Odpowiedzi na pytania Wykonawców

**Państwowa Szkoła Muzyczna I stopnia
im. Karola Szymanowskiego
ul. Traugutta 36
48-200 Prudnik**

Dot. postępowania o udzielenie zamówienia publicznego w trybie przetargu nieograniczonego na:
Modernizacja i termomodernizacja Budynku Sali Koncertowej
przy PSM w Prudniku III etap

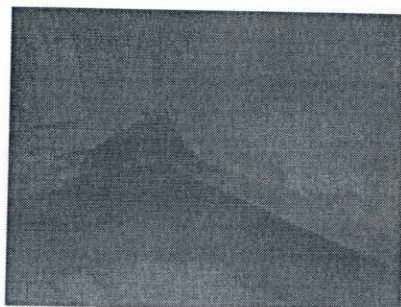
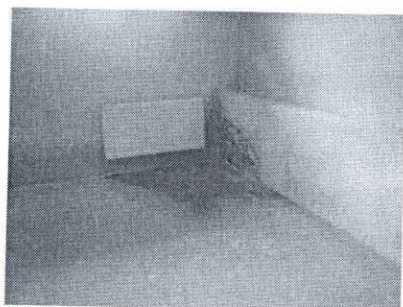
Proszę o wyjaśnienie jakie rozwiązanie jest przewidziane w piwnicy jako roboty izolacyjne gdyż jest silne podmakanie ścian w klimatyzatorni, sali prób oraz łazienkach (zdjęcia poniżej)

- a) Likwidację przyczyny zawilgocenia w pomieszczeniu centrali wentylacyjnej obejmują pozycje 81-83 przedmiaru.
 b) Usunięcie przyczyn zawilgocenia należy skalkulować w oparciu o dodane poniżej pozycje przedmiaru robót.
